OGGETTO: Osservazioni Procedura di Valutazione d'Impatto Ambientale Linea AV/AC Torino-Venezia. Lotto funzionale tratta Brescia - Verona. Nodo AV/AC di Verona: ingresso ovest - Delibera di Giunta.

Proponente: Italferr

Oggetto: AMBIENTE - OSSERVAZIONI DOCUMENTAZIONE INTEGRATIVA RELATIVA ALLA PROCEDURA DI VALUTAZIONE D'IMPATTO AMBIENTALE (AI SENSI DEL D.LGS 152/2006 E SS.MM.II.) DELLA TRATTA DELLA LINEA AD ALTA VELOCITA' BRESCIA - VERONA "NODO DI VERONA - INGRESSO OVEST".

RELAZIONE TECNICA

Parere Pianificazione Territorio
 Autorizzazioni Paesaggistiche
 SCHEMA FUNZIONI MOBILITA'
 "ACCESSO SUD" STAZIONE PORTA NUOVA

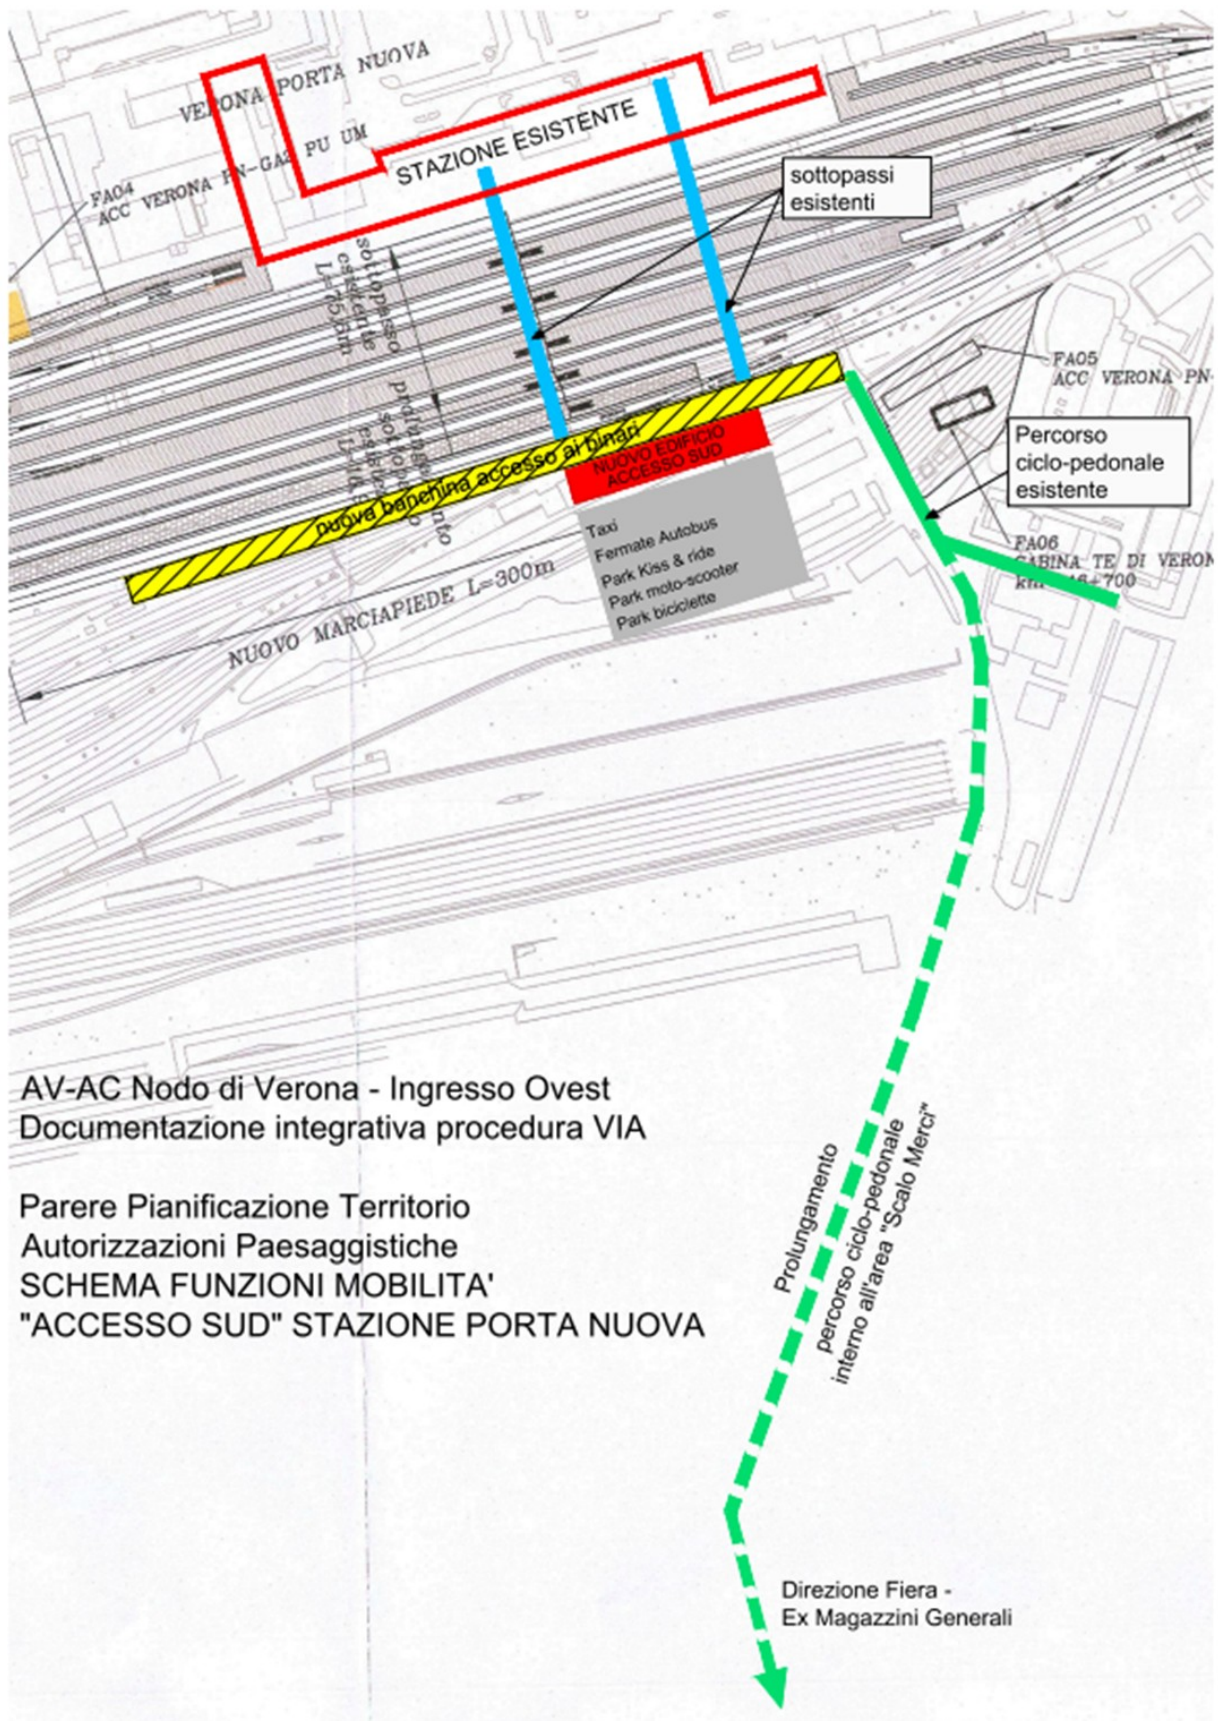
In riferimento alla vostra richiesta di acquisizione di osservazioni interne all'ente, nota del P.G. 0160177/2017 del 22/05/2017, visti gli elaborati della documentazione integrativa, si rileva che le componenti analizzate riguardano soprattutto aspetti ambientali e non risultano modifiche progettuali. Per quanto di competenza, si ritiene tuttavia necessario proporre come osservazione, già in questa fase di progetto preliminare, la realizzazione di una nuova banchina posta al limite sud del nuovo fascio dei binari, in corrispondenza dell'attuale stazione ferroviaria, che consenta di mettere in connessione diretta entrambi i sottopassi esistenti, anziché uno soltanto come prevede il progetto in esame.

Tale banchina sarà funzionale al futuro "accesso sud" della stazione ferroviaria, rendendo l'accesso immediatamente usufruibile con modalità ciclo-pedonale, sfruttando il recente percorso realizzato da RFI e garantendo la possibilità di ampliamento ad altre forme di mobilità, quali il servizio di trasporto pubblico e taxi.

In tal modo la stazione sarà raggiungibile comodamente dalla zona sud della città e dai comuni confinanti, connettendo i quartieri di Borgo Roma, Santa Lucia e Golosine

Si ritiene che tale soluzione possa apportare un minor impatto ambientale ed un miglioramento del servizio ferroviario offerto, in quanto l'utenza proveniente da sud avrebbe un punto d'accesso più comodo e funzionale, si andrebbero a diminuire le percorrenze per raggiungere la stazione Porta Nuova e quindi diminuirebbe la congestione del nodo stradale di Porta Nuova già notevolmente caricato, con conseguente diminuzione delle emissioni in atmosfera dei gas di scarico prodotti dal traffico veicolare.

Si allega alla presente schema semplificato proposto per la posizione banchina e delle possibili funzioni connesse alla mobilità dell'accesso sud alla stazione di Verona Porta Nuova.

E' opportuno infine segnalare che l'accoglimento della presente osservazione, comporta inoltre la necessità di adeguare il progetto complessivo del Nodo di Verona esteso anche ad una proposta di Parco nell'area dell'ex Scalo Merce, recependo le modifiche sopraesposte da apportare alla tratta della linea alta velocità Brescia-Verona Nodo di Verona – Ingresso Ovest.
